RESOLUCION N.º

POR MEDIO DE LA CUAL SE APRUEBA UNA OBRA HIDRÁULICA Y SE TOMAN OTRAS DETERMINACIONES

Asunto: Control y Seguimiento Ocupación de Cauce

Imagen N° 7. Obra N° 2 - Tubería 2 autorizada

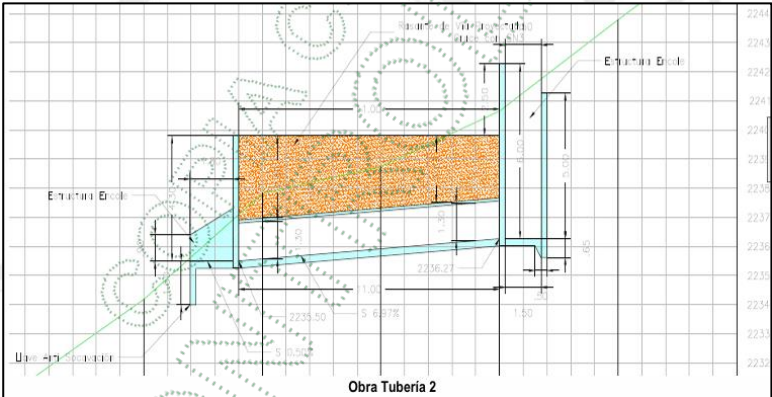
Parcelación Horizontes  Imagen N° 4. Obra Autorizada Vs. Obra Construida 3. En el descole de la obra existen unos escalones de disipación que no se encuentran autorizados dentro del trámite, como se puede evidenciar en las imágenes N°7 y 8  Imagen N° 5. Encole
--	---

Imagen N° 8. Escalones de disipación en descole Tubería 2, contruidos sin autorización

26.3.2. En la Obra N°2, Tubería 2, en el descole de la obra existen unos escalones de disipación que no se encuentran autorizados dentro del trámite, como se puede evidenciar en las imágenes N°7 y 8.

- **Obra N°2 - Tubería 2**, motivado a que en el descole de la obra existen unos escalones de disipación que no se encuentran autorizados dentro del trámite.
- **Obra N° 4 -Tubería 4**, dado que:
 - ✓ Existe una diferencia significativa entre la longitud de la obra autorizada de 11 m y lo tomado en campo que corresponde a 6 m.
 - ✓ La coordenadas de encole y descole de la obra construida no coinciden con las coordenadas de la obra autorizada, por lo que se toman las obtenidas en campo.

1. **Obra N°2 - Tubería 2**, motivado a que en el descole de la obra existen unos escalones de disipación en concreto que no se encuentran autorizados dentro del trámite
2. **Obra N° 4 -Tubería 4**, dado que:
 - ✓ Existe una diferencia significativa entre la longitud de la obra autorizada de 11 m y lo tomado en campo que corresponde a 6 m.
 - ✓ Las coordenadas de encole y descole de la obra construida no coinciden con las coordenadas de la obra autorizada, por lo que se toman las obtenidas en campo.
 - ✓ En el encole de la obra dentro del trámite se había autorizado la construcción de una poceta de 1,50 m de longitud por 1,50 m de ancho

ARTICULO TERCERO REQUERIR a la Sociedad **PROMOTORA DE PROYECTOS HARAS SANTA LUCIA S.A.S.**, con NIT 900553647-2, a través de su Representante Legal el señor GUILLERMO ESCOBAR PENAGOS, identificado con cédula de ciudadanía número 70.559.414 para que **DE MANERA INMEDIATA** tramite la modificación del permiso de ocupación de cauce para las obras N° 2 y 4.

Figura 8. Perfil de conducción Obra 3, quebrada Sin Nombre 3, ajustada.

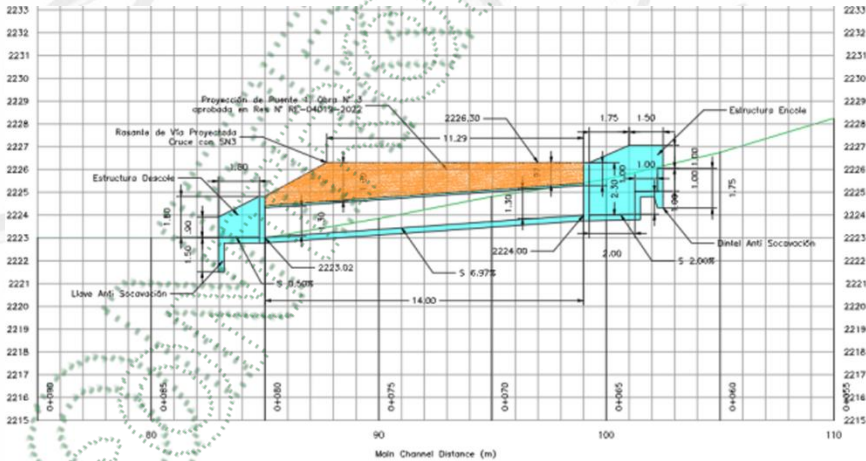
1. La coordenada de encole tomada en campo y la autorizada tienen diferencias pero no son considerables, en cambio las coordenadas de descole si presenta una diferencia en 10 m aproximadamente. Se incluyen las coordenadas de encole autorizadas y las de descole obtenidas en el sitio de la obra.

2. Existen diferencias entre la longitud de la obra autorizada de 14 m a lo tomado en campo que corresponde a 11 m, no obstante, esta longitud no representa un cambio significativo en las condiciones de la obra autorizada dentro del trámite, porque se trata de una longitud de obra menor y por consiguiente representa menos intervención en la fuente..

3. En el encole de la obra dentro del tramite se había autorizado la construcción de un escalón, el cual no se observó en campo, en su lugar se colocan rocas o cascajo tanto en el encole como en el descole de la obra. A pesar que estas rocas no están autorizadas en el encole ni en el descole, representan una intervención menor en la fuente que un escalón en concreto como se autorizada en el encole.

- La coordenada de encole tomada en campo y la autorizada tienen diferencias pero no son considerables, en cambio las coordenadas de descole si presenta **una diferencia en 10 m** aproximadamente. Se incluyen las coordenadas de encole autorizadas y las de descole obtenidas en el sitio de la obra.

- Existen diferencias entre la longitud de la obra autorizada de 14 m a lo tomado en campo que corresponde a 11 m, no obstante, esta longitud no representa un cambio significativo en las condiciones de la obra autorizada dentro del trámite, porque se trata de una longitud de obra menor y por consiguiente representa menos intervención en la fuente.

- En el encole de la obra dentro del trámite se había autorizado la construcción de un escalón, el cual no se observó en campo, en su lugar se colocan rocas o cascajo tanto en el encole como en el descole de la obra. A pesar que estas rocas no están autorizadas en el encole ni en el descole, representan una intervención menor en la fuente que un escalón en concreto como se autorizada en el encole.

26.5. Es factible aprobar las obras N°1 y 3, de acuerdo a las características técnicas evidenciadas y validadas de las obras construidas en campo, las cuales cumplen con lo autorizado por la Corporación mediante la Resolución RE-04019-2022 del 19 de octubre de 2022 y modificada en la Resolución RE-04237-2023 del 28 de septiembre de 2024.

Figura 12. Perfil de conducción Obra 4, quebrada Sin Nombre 3.
 Imagen N° 14. Obra 4 autorizada

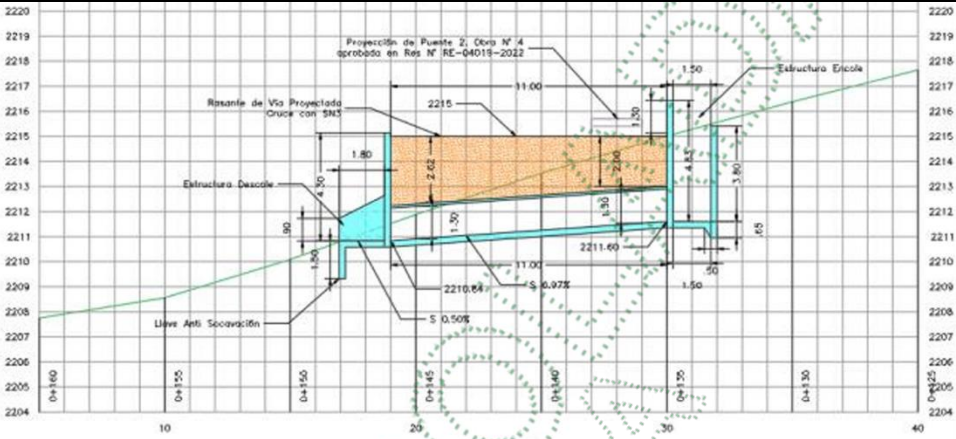
1. Existe una diferencia significativa entre la longitud de la obra autorizada de 11 m a lo tomado en campo que corresponde a 6 m.

2. La coordenadas de encole y descole de la obra construida no coinciden con las coordenadas de la obra autorizada como se muestra a continuación, por lo que se toman las obtenidas en campo.

3. En el encole de la obra dentro del trámite se había autorizado la construcción de una poceta de 1,50 m de longitud por 1,50 m de ancho (similar a la planteada para la obra N° 2 aprobada en la Resolución N° RE-04019-2022 del 19 de octubre de 2022), la cual no se observó en campo, en su lugar se colocan rocas o cascajo tanto en el encole. En cuanto al descole se colocan rocas o cascajo que no fueron autorizados dentro del permiso otorgado, pero considerando que A pesar que estas rocas no están autorizadas en el encole y descole, representan una intervención menor en la fuente que la poceta en concreto como se había autorizado en el permiso otorgado.

- Existe una diferencia significativa entre la longitud de la obra autorizada de 11 m y lo tomado en campo que corresponde a 6 m.
- Las coordenadas de encole y descole de la obra construida no coinciden con las coordenadas de la obra autorizada, por lo que se toman las obtenidas en campo.
- En el encole de la obra dentro del trámite se había autorizado la construcción de una poceta de 1,50 m de longitud por 1,50 m de ancho (similar a la planteada para la obra N° 2 aprobada en la Resolución N° RE-04019-2022 del 19 de octubre de 2022), la cual no se observó en campo, en su lugar se colocan rocas o cascajo tanto en el encole. En cuanto al descole se colocan rocas o cascajo que no fueron autorizados dentro del permiso otorgado, pero considerando que a pesar que estas rocas no están autorizadas en el encole y

descole, representan una intervención menor en la fuente que la poceta en concreto como se había autorizado en el permiso otorgado.

(similar a la planteada para la obra N° 2 aprobada en la Resolución N° RE-04019-2022 del 19 de octubre de 2022), la cual no se observó en campo, en su lugar se colocan rocas o cascajo tanto en el encole. En cuanto al descole se colocan rocas o cascajo que no fueron autorizados dentro del permiso otorgado, pero considerando que a pesar que estas rocas no están autorizadas en el encole y descole, representan una intervención menor en la fuente que la poceta en concreto como se había autorizado en el permiso otorgado.
